改善箇所説明図

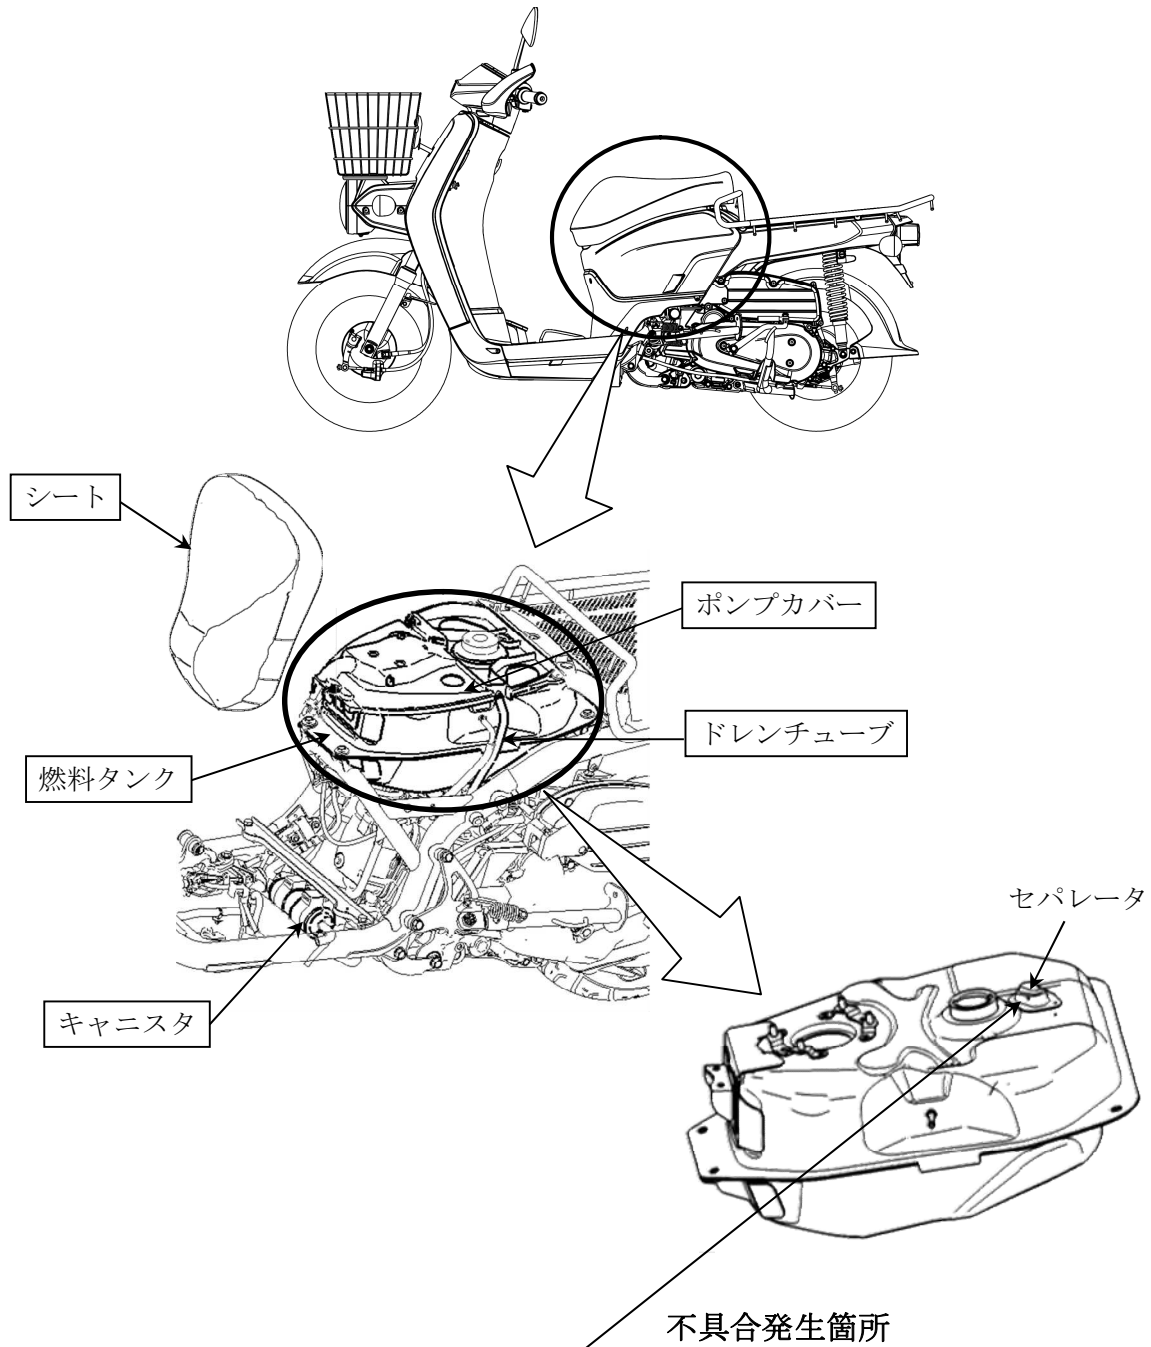
燃料タンクにおいて、燃料蒸発ガス排出抑止装置（キャニスタ）につながるセパレータの位置が不適切なため、燃料満タン時に発進を繰り返すなど燃料タンク内で燃料の液面が揺れた際に、当該セパレータからキャニスタに燃料が流入することがある。そのため、そのまま使用を続けると、燃焼室内に過濃な混合気が吸入され、エンジン不調となり、最悪の場合、走行中にエンストするおそれがある。

全車両、燃料タンクを対策品に交換するとともに、キャニスタを新品と交換する。なお、燃料タンクの交換に伴い、シート、ポンプカバー、ドレンチューブを形状変更品と交換する。

識別：車台番号付近に黄色の識別ラベルを貼付する。
